2021年9月1日

LINBLE-Z1ご購入者様各位

## LINBLE-Z1使用部品変更のご案内

### 【変更箇所】

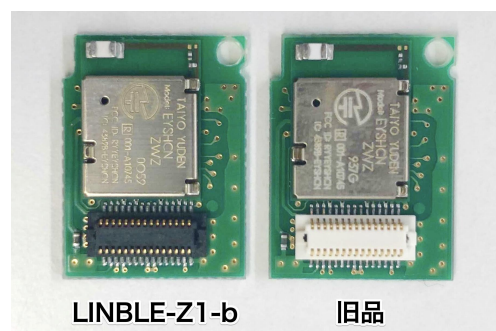
この度、弊社ムセンコネクのLINBLE-Z1はヒロセ電機株式会社（以下、ヒロセ社）のコネクタ「DF12C(3.0)-30DS-0.5V(81)」の生産終了に伴い、コネクタを代替品「DF12NC(3.0)-30DS-0.5V(51)」に変更いたしました。

変更前)

コネクタ: DF12C(3.0)-30DS-0.5V(81)  
※対向メス側: DF12(3.0)-30DP-0.5V(86)

変更後)

コネクタ: DF12NC(3.0)-30DS-0.5V(51)  
※対向メス側: DF12NB(3.0)-30DP-0.5V(51)
